# VARIANTE STRUTTURALE AL PRGI PER L'ADEGUAMENTO AL PAI

## PROGETTO PRELIMINARE

## RELAZIONE ILLUSTRATIVA

OTTOBRE 2018

Fig. 1

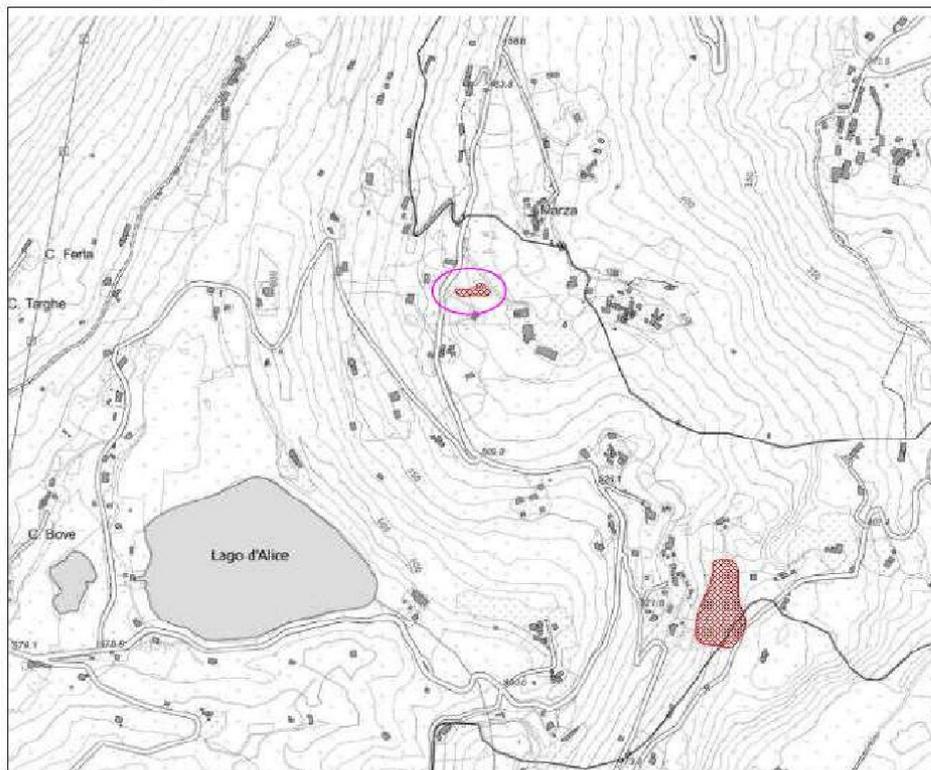
**1. Comune di Alice Superiore.** Nella relazione geologica si asserisce che non sono state cartografate frane nel progetto IFFI (Inventario Fenomeni Franosi Italiani). Non è così, infatti nella "isola comunale" più settentrionale sono state cartografate da IFFI numerose frane, alcune quiescenti altre dallo stato di attività non precisato, a NE del lago di Alice Superiore

un'area in frana di modesta estensione areale è stata classificata in classe II nella carta di sintesi della pericolosità geomorfologica e dell'idoneità all'utilizzazione urbanistica – fig. 1.

Nel caso specifico è anche possibile contestare l'esistenza di queste frane, ma bisogna argomentare in modo dettagliato nella relazione geologica le motivazioni della non sussistenza dei dissesti.

Fig. 2

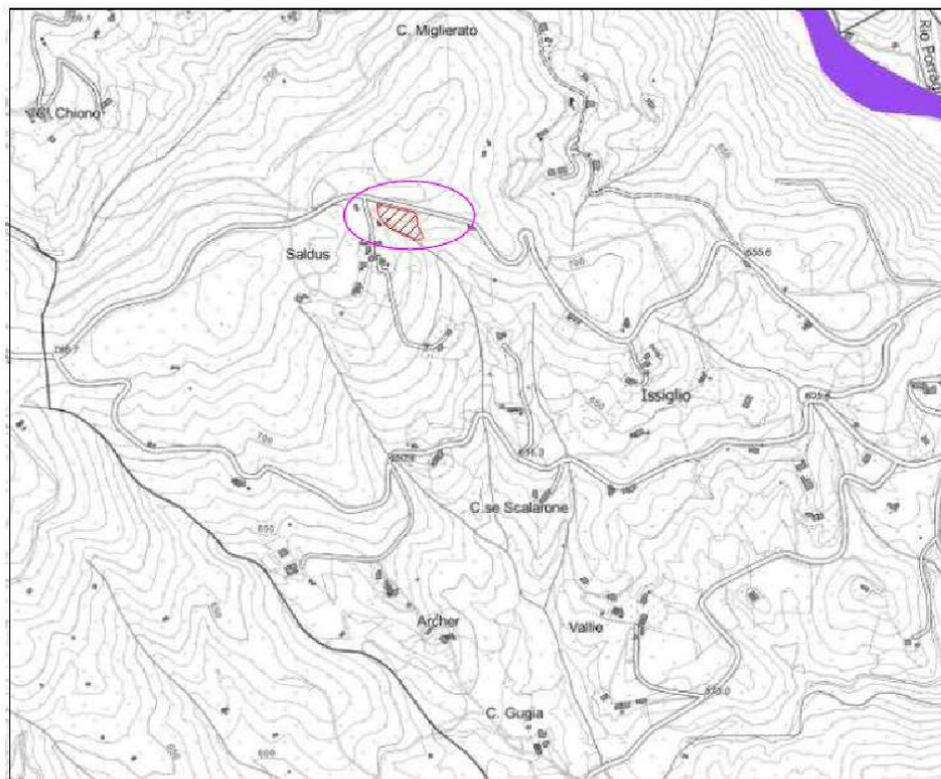
**2. Comune di Issiglio.** In *Loc. C. Sauveti* nel progetto IFFI è stata cartografata una frana quiescente mentre nella documentazione geologica a supporto della variante di piano non è stata censita nessuna frana e l'area è stata inserita in classe II nella carta di sintesi. Anche in questo caso vale la pena riportare quanto detto sopra, ossia che è anche possibile contestare l'esistenza di questa frana, ma bisogna argomentare in modo dettagliato nella relazione geologica le motivazioni della non sussistenza del dissesto. In *Loc. Saldus*, in seguito all'evento alluvionale 13-16 ottobre 2000, venne effettuato da funzionari della Provincia di Torino un sopralluogo nel quale si constatò la presenza di una frana superficiale in quel momento attiva nell'intorno del Km 8.5 della S.P. 61, a valle della strada provinciale (fig. 2). Il sopralluogo e la relativa relazione tecnica seguirono una richiesta del Comune di Issiglio del

26/10/2000, alla quale la Provincia di Torino rispose con nota prot. 269896 del 18/12/2000. Si chiede pertanto di cartografare tale frana, assegnando lo stato di attività oggi ritenuto più consono.

Fig. 3

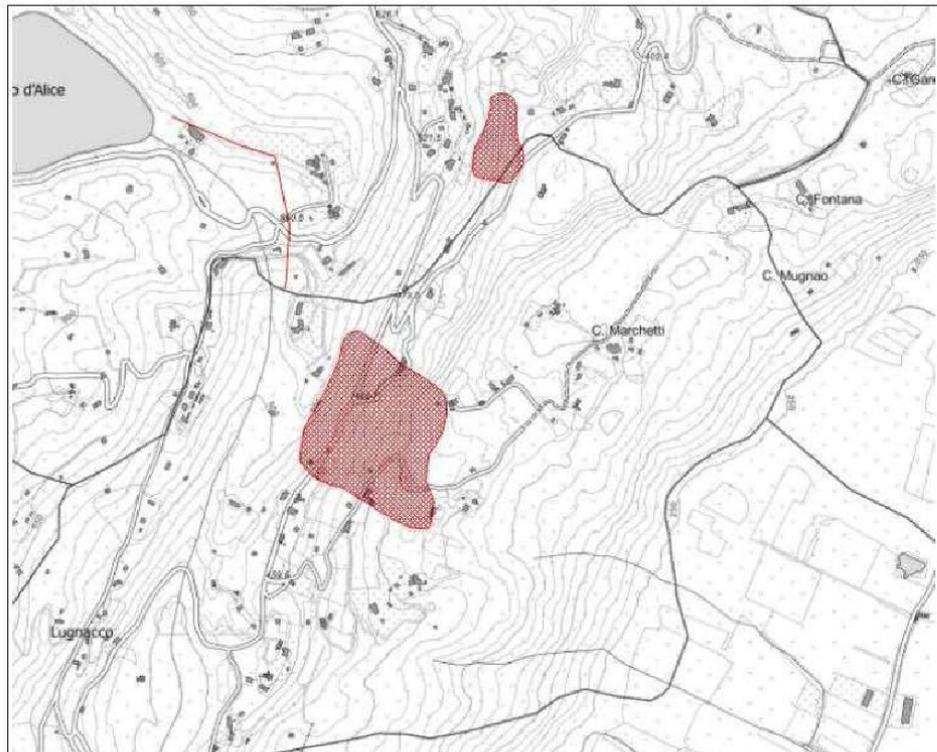
**3. Comune di Lugnacco.** Nella successiva fig. 3 è illustrata una frana cartografata nell’ambito del progetto IFFI, che peraltro interessa anche alcuni edifici, della quale non vi è traccia nelle tavole del PRG. E’ anche possibile contestare l’esistenza di questa frana, ma bisogna argomentare in modo dettagliato nella relazione geologica le motivazioni della non sussistenza del dissesto.
